Remodelació de la Plaça del Pi

**Efectes sobre la mobilitat
Propostes de millora**

(10-05-2025)

PUNTS CRÍTICS

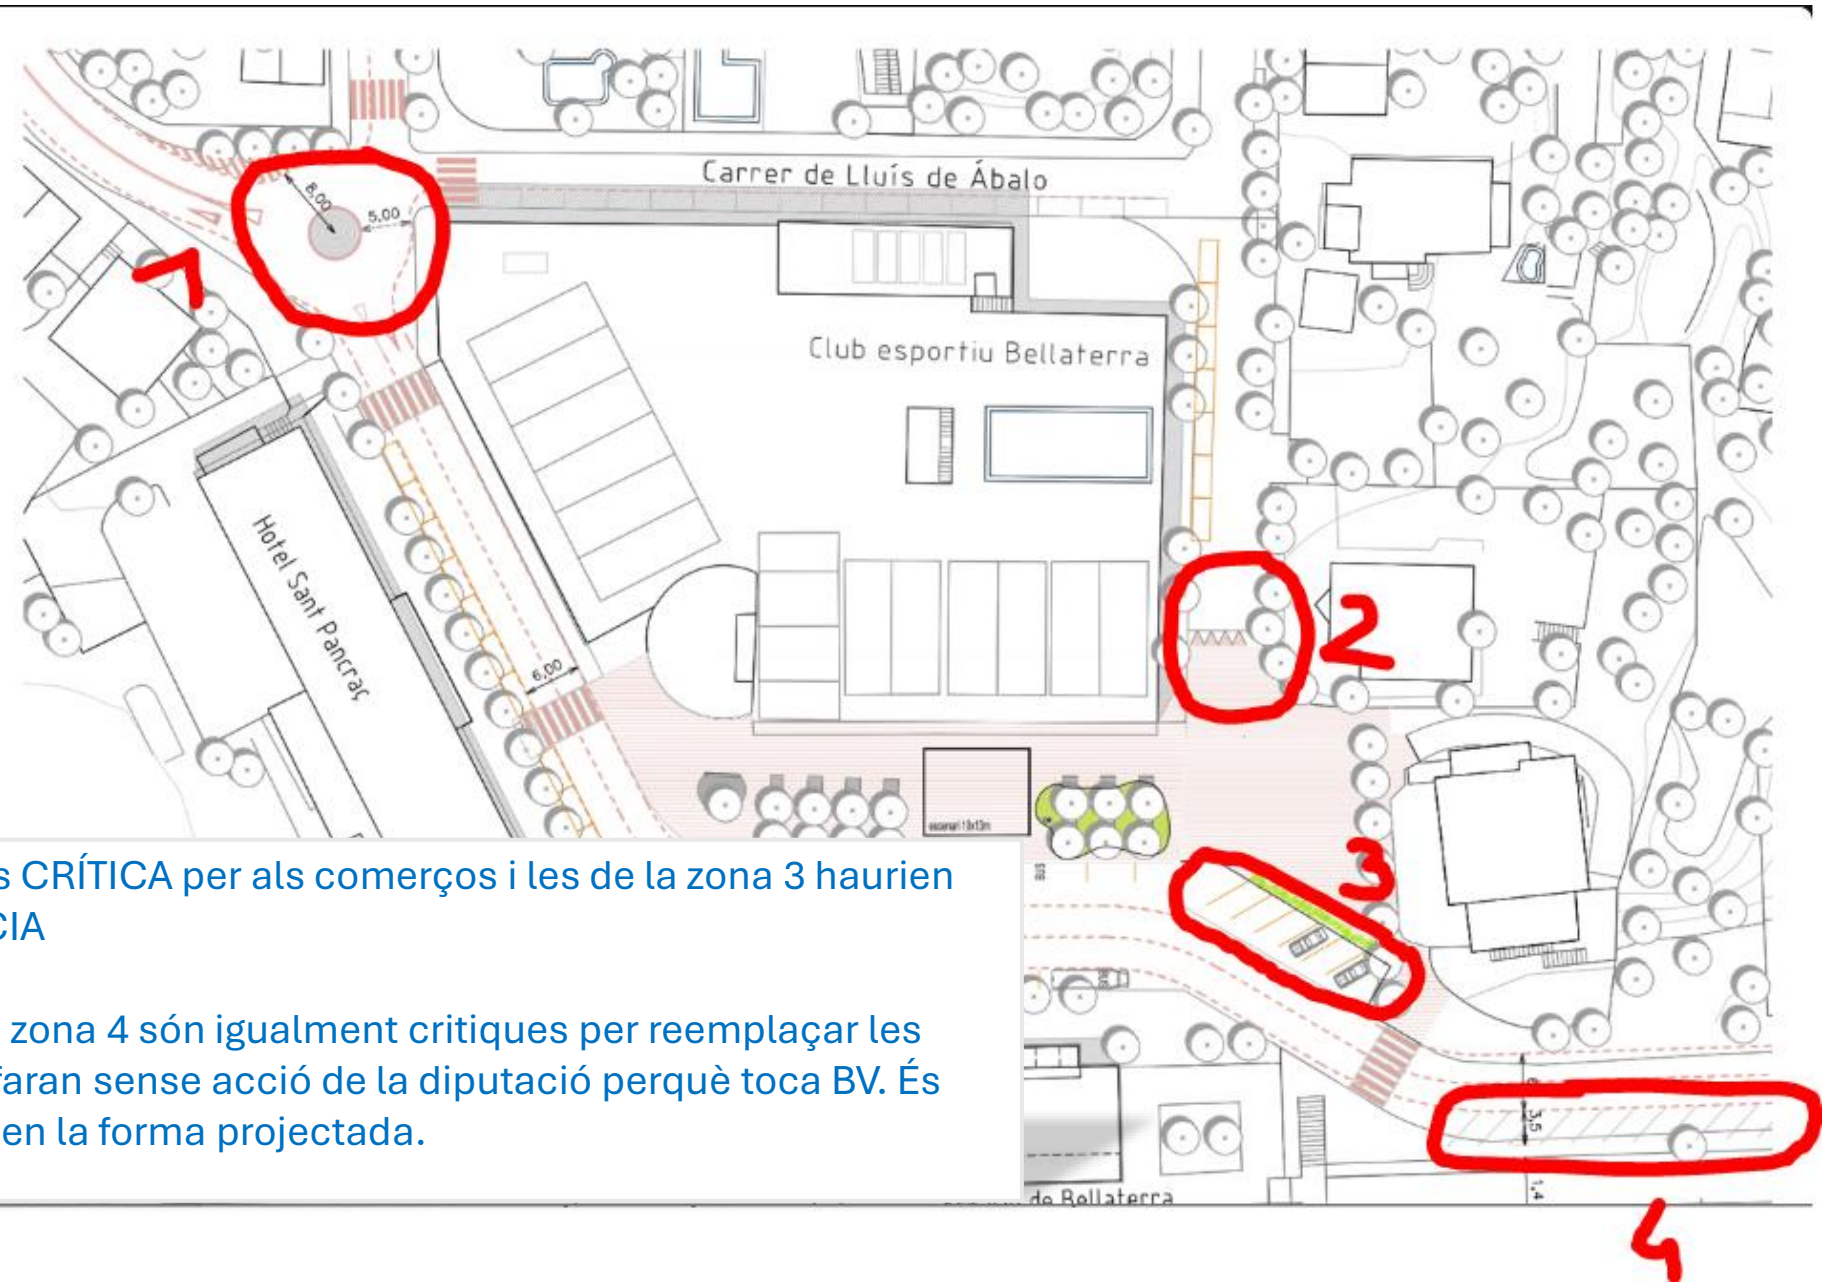
- La rotonda Ramon Llull de moment no s'ha executat amb les obres actuals, al ser un vial que depèn de la Diputació. Mentrestant, els vehicles **sortint de Ramon Llull** entren en conflicte amb els que **entren a Lluís de Àbalo**.
- Caldria també estudiar mesures per a reduir el risc d'atropellament que actualment es molt elevat.
- La ROTONDA a la BV no és òptima per a vehicles llargs com camions o autobusos, i no esta previst que es puguin dur a terme a curt termini

- La **Zona d'aparcament** a l'extrem de **Joan Fàbregues**, que ara finalitzaria amb l'inici de la Plaça, manca de l'espai necessari per a dur a terme les maniobres de sortida de aparcament.

Cada plaça d'aparcament és CRÍTICA per als comerços i les de la zona 3 haurien d'habilitar-se en EMERGÈNCIA

Les places d'aparcament de zona 4 són igualment crítiques per reemplaçar les del pàrquing Condis i no es faran sense acció de la diputació perquè toca BV. És a dir, alt risc que no es facin en la forma projectada.

Proposta 1

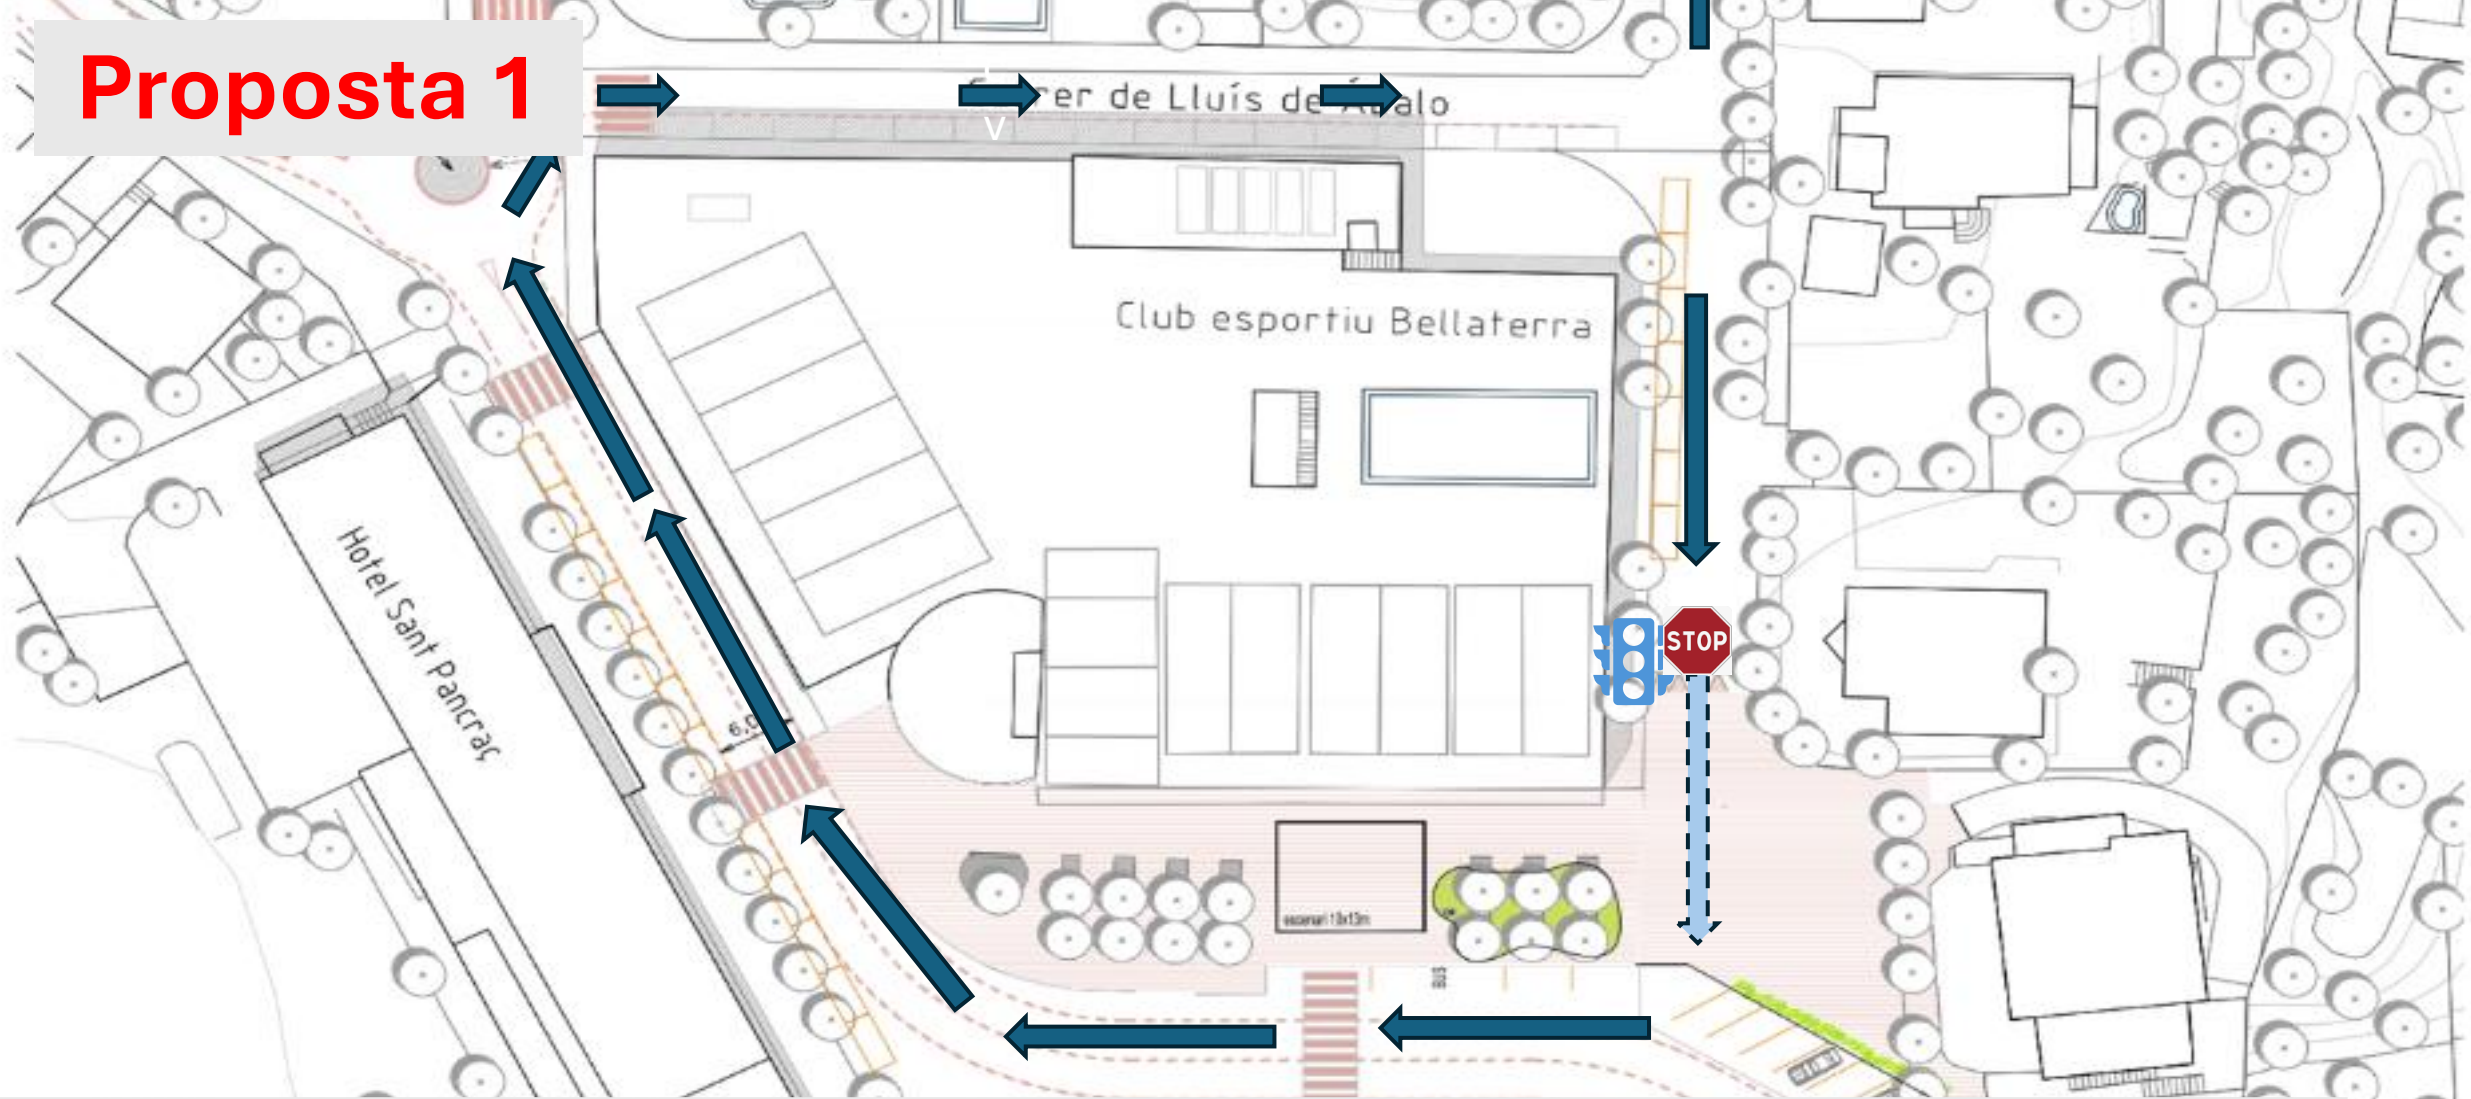
- Davant d'aquesta situació de **MANCA DE ROTONDA**, i **MANCA DE MANIOBRABILITAT DE LA ZONA D'APARCAMENT**, podria **estudiar-se la possibilitat de convertir el tram de la fi de Joan Fàbregues, en un tram transitable a 10 km/h** amb prioritat per a vianants, i introducció de semàfor / piona desactivat quan detecti cotxe. Aquesta mesura no només permetria la sortida de l'aparcament sinó la recuperació de l'efecte "Rotonda" que actualment té la illa en la que s'inscriu la zona comercial de Club Bellaterra i futur Sorli. Cas de Festa Major o esdeveniments, pot renunciar-se a la circulació.

1. La rotonda davant de Condis és imprescindible per a la mobilitat i la viabilitat dels comerços, però es un element del projecte ubicat a la BV 1414 que depèn de la Diputació. ES IMPORTANT RECLAMAR-LA. S'han estudiat també per part de les administracions altres possibles Rotondes, una per exemple a l'alçada de Miquel Servet, però son proposades en estudi i a llarg termini amb les que de moment no s'hi pot comptar.
2. La nova ordenació del trànsit a la plaça del pi significa una molèstia per a la circulació i posa els comerços en perill (-30% de clients des de l'arrencada d'obres)

Des de PLABUM es proposa estudiar la viabilitat de permetre passar entre zona farmàcia/Bonaparte i zona central de la plaça a 10km/h, aprofitant la plataforma com a reductor de velocitat + semàfor / piona per al pas controlat de vehicles.

Plànol de Zones

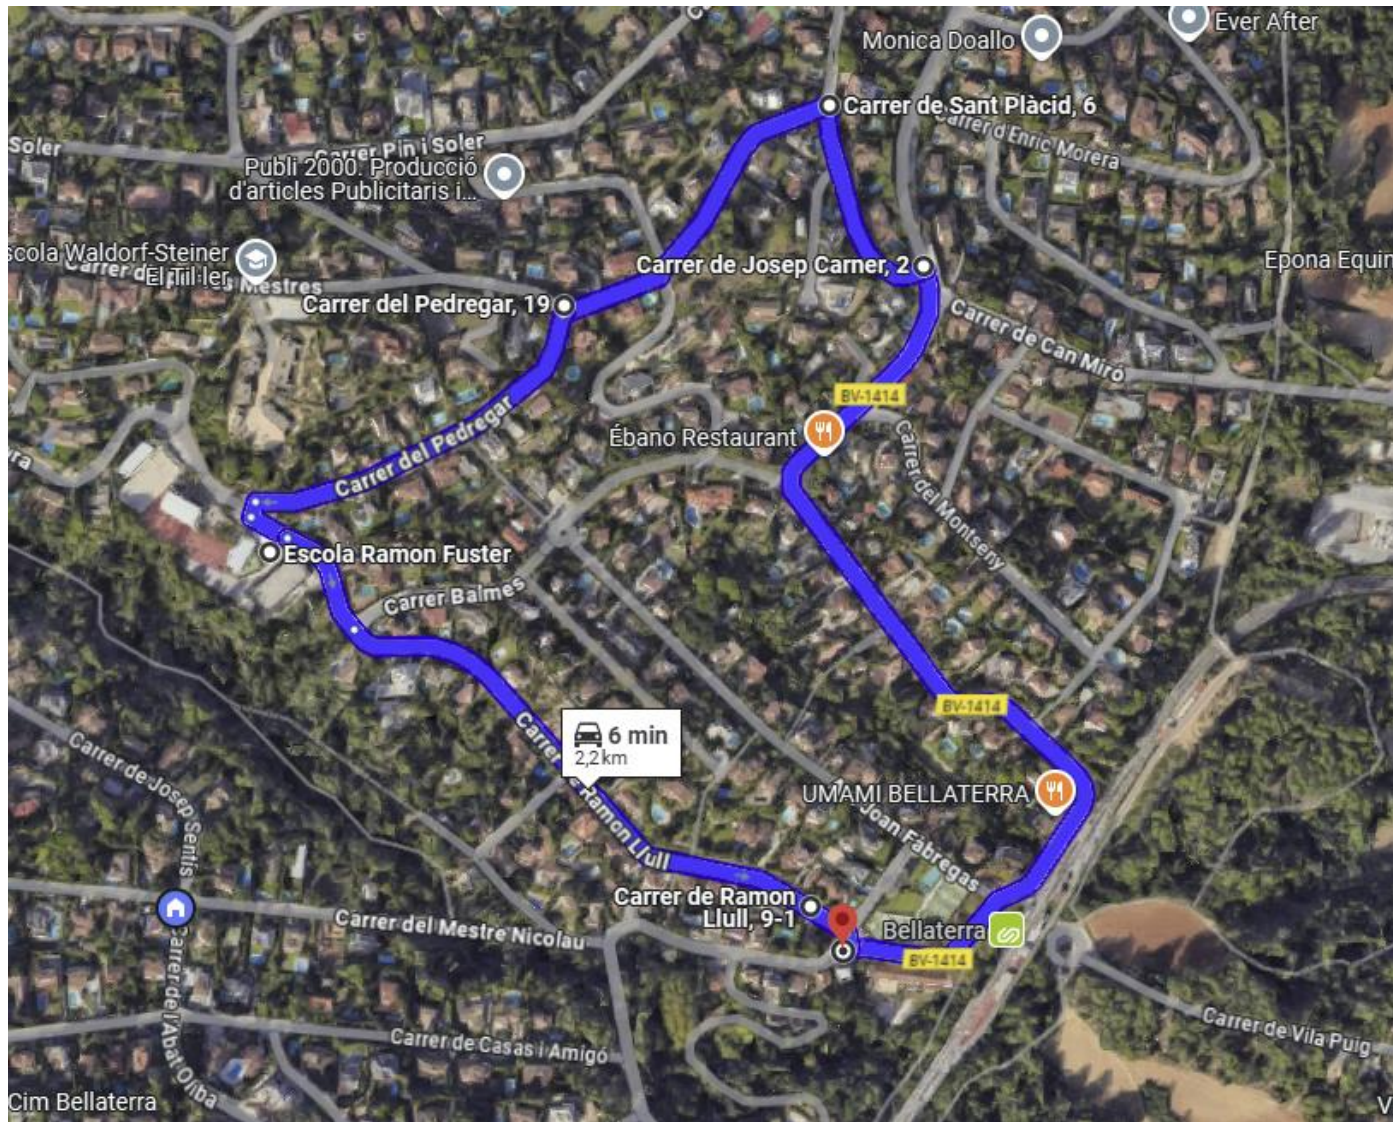
Nou recorregut oficial des de de Zona A / sud: Av Bertomeu i retorn a Av Bertomeu per San Pancrac; Pedregar i Ramon Llull

- afegeix trànsit davant dels col·legis

- difícil girar a l'esquerra amb trànsit que ve del costat contrari

Distància: 2,200 metres. Increment de distància: 1800 metres
